改善箇所説明図 ①

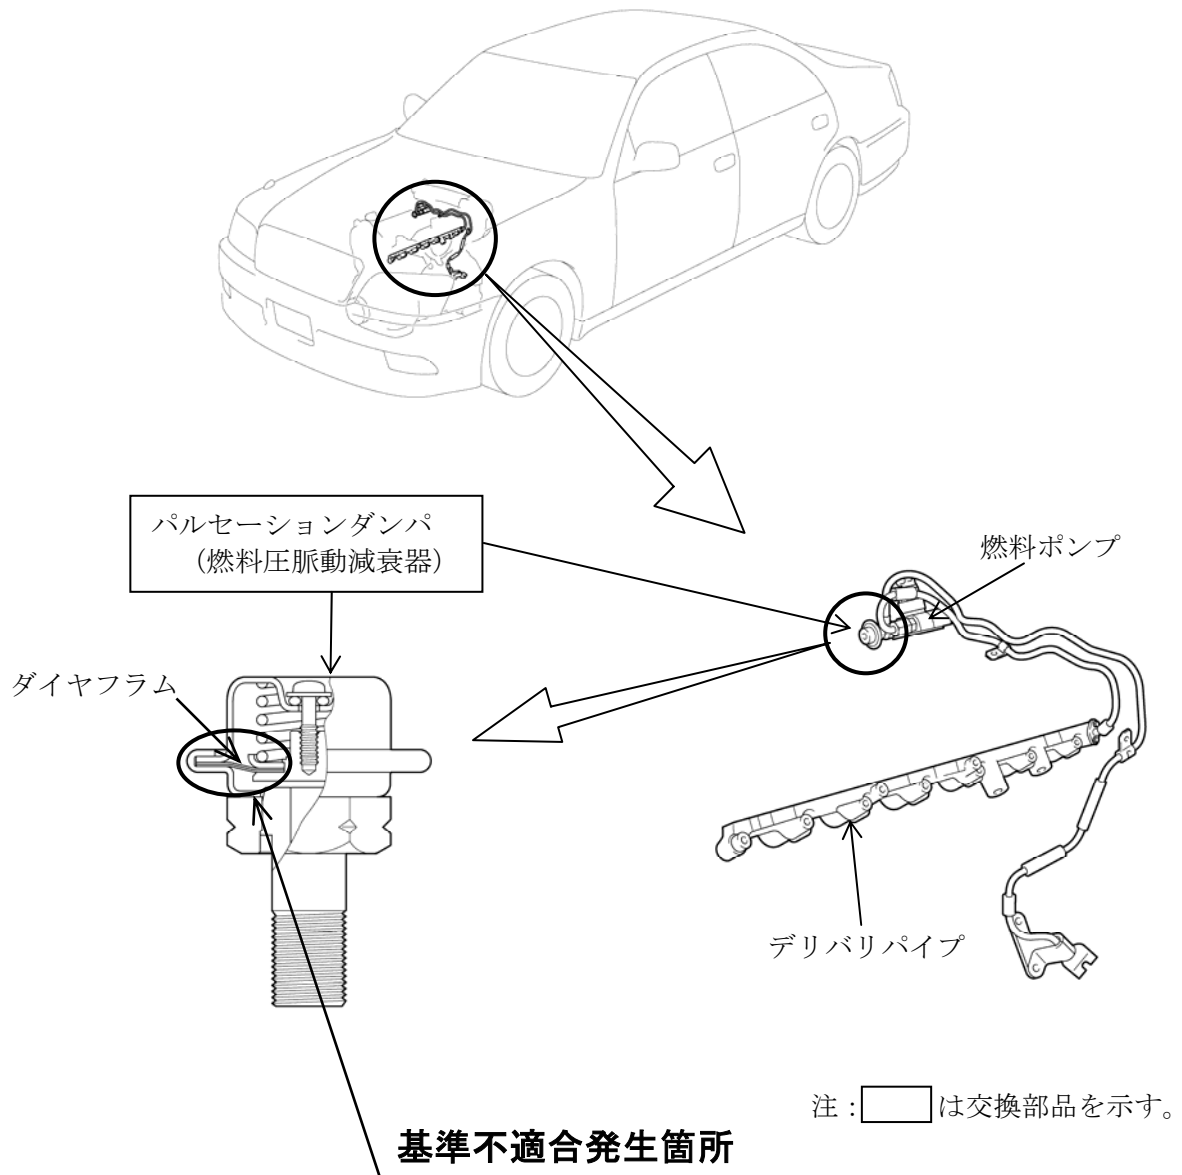
エンジンの燃料装置において、パルセーションダンパ（燃料圧脈動減衰器）のダイヤフラムの材質が不適切なため、長時間使用すると燃料の圧力変動により当該ダイヤフラムが摩耗するものがある。そのため、そのまま使用を続けると、ダイヤフラムに亀裂が発生し、最悪の場合、燃料が漏れるおそれがある。

全車両、当該パルセーションダンパを対策品と交換する。

識別：改善済車両には車台番号打刻位置の中央上部に黄色ペイントを塗布する。
